PROTOKOLL 4. Sitzung des Gestaltungsbeirats Öffentliche Räume 14.06.2021 | SenUVK

Flaniermeile Friedrichstraße

Quartier Potsdamer Platz

Tilla-Durieux-Park

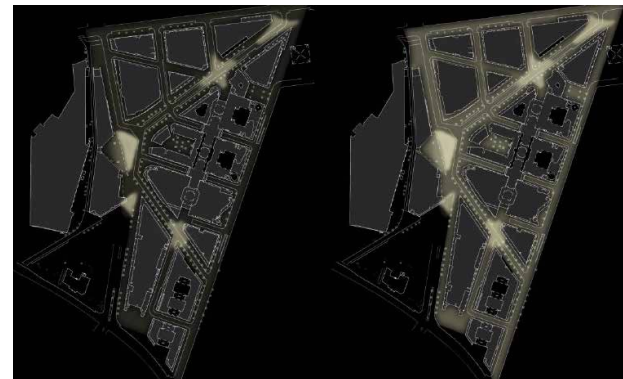
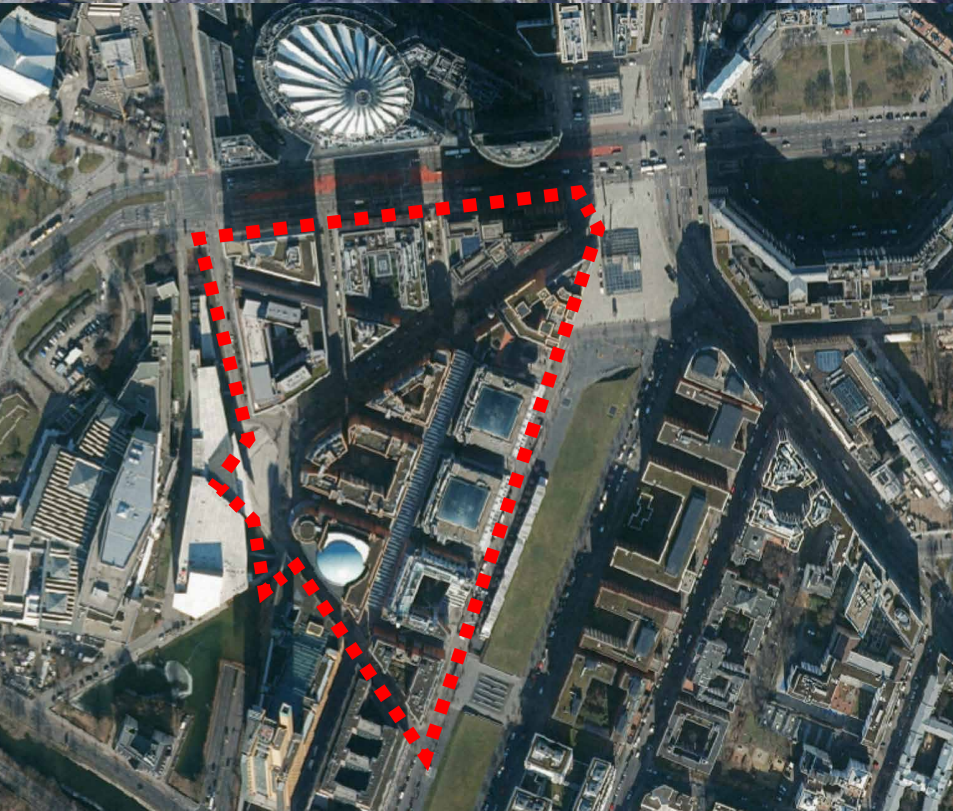
Der Gestaltungsbeirat begrüßt den agilen Projektansatz und empfiehlt den Ausschluss des MIV nicht wieder rückgängig zu machen, sondern auch ab Ende des Projektzeitraums beizubehalten.

1. Quartiersbezug: Das Projekt soll verstärkt im Quartiersbezug gedacht werden und in die begrenzte Fläche angrenzende Nutzungen und Nebenstraßen einbezogen werden.

2. Verkehr: Aus verkehrlicher Sicht besteht die Gefahr einer Überfrachtung mit Anforderungen, da zahlreiche Herausforderungen nun mit dem Projektbereich der Friedrichstraße gelöst werden sollen. Dabei ist insbesondere die räumliche Trennwirkung des Radverkehrs bei in der Mitte angeordneten Spuren zu nennen, die im Gegensatz zur angedachten Flaniermeile mit hoher Aufenthaltsqualität die beiden Straßenseiten ebenso voneinander trennt.

3. Grün: Es wird empfohlen, das rigide Konzept der „Steinernen Stadt“ zu hinterfragen, da es als nicht mehr zeitgemäß erachtet wird. Die hier entwickelten Parameter entspringen einer Zeit, in der Klimaanpassung keine relevante Stellschraube der Gestaltung öffentlicher Räume darstellte, sodass es hier nachzujustieren gilt. Neben dem Effekt der Klimaanpassung stellen mögliche Baumpflanzungen und Grüngestaltung eine signifikante Steuergröße zur Steigerung der Aufenthaltsqualität dar, auf die das Projekt abzielt. Gleichwohl ist zu berücksichtigen, dass durch Restriktionen auf dem Untergrund – die U-Bahnlage unter der Straßendecke – Baumpflanzungen nur eingeschränkt möglich sind. Geeignete Orte können im Bereich von Straßenkreuzungen liegen.

4. Qualitäten der Details und des öffentlichen Raums: Es wird empfohlen in Anbetracht der Bedeutung der Friedrichstraße und dem Wunsch nach Aufwertung des öffentlichen Raums, eine hohe Qualität der Details zu berücksichtigen. In Anbetracht der Rolle und ursprünglichen Nutzung der Friedrichstraße soll ihrem bedeutungsvollen Charakter Rechnung getragen werden, um der Gefahr der Verniedlichung des öffentlichen Raumes zu entgehen.

5. Prozess: Der Planungsprozess soll in Korrespondenz mit Anrainer*innen stattfinden, um Laden- und Immobilienbesitzer in Korrespondenz mit dem neu zu gestaltenden öffentlichen Raum zu bringen und angrenzende Nutzungen in den Prozess frühzeitig einzubeziehen. Durch die Neuorganisation des Raumes, spielen die Ladengeschäfte eine tragende Rolle, die in umfassenden Gesprächen mit Eigentümer*innen, Inhaber*innen und Betreiber*innen vorangetrieben werden soll.

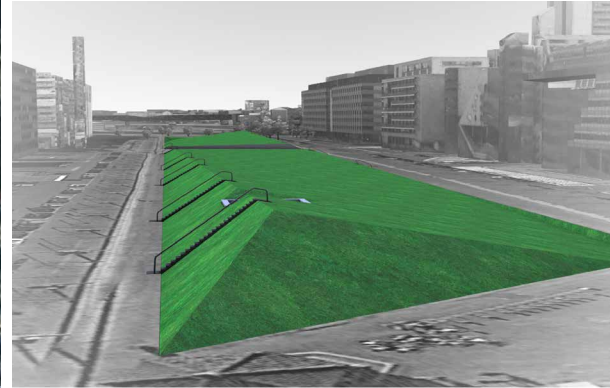
Auch wenn der überwiegende Teil der Gestaltung, insbesondere der Oberflächen, bereits bemustert wurde, wird dennoch empfohlen, das Thema des Beleuchtungskonzeptes und der Leuchtengestaltung noch einmal auf übergeordneter Ebene zu diskutieren, um so eine Einbindung in den gesamtstädtischen Kontext zu gewährleisten. Insgesamt sollte die Neugestaltung verstärkt in die Umgebung vernetzt werden und damit das derzeitige Erscheinungsbild als „Insel“ zugunsten der Integration in die städtische Struktur als Gesamtkonzept verschoben werden kann.

Weiterhin erscheint die Thematik der öffentlich betriebenen Beleuchtung von drei Haupt-Korridorstraßen problematisch, da von Senatsseite von der Verwendung einer individuell entwickelten Leuchte, insbesondere im Hinblick auf die aufwändigere Unterhaltung, abgesehen werden soll. Für die Beurteilung der geplanten Beleuchtung im größeren Maßstab fehlt die Informations- und Datengrundlage in Form einer Planung einschließlich einer lichttechnischen Berechnung im Vorfeld zu einer Inaugenscheinnahme der Objekte selbst. Demnach wird empfohlen, einen erneuten Bemusterungstermin mit dem Gestaltungsbeirat zu vereinbaren.
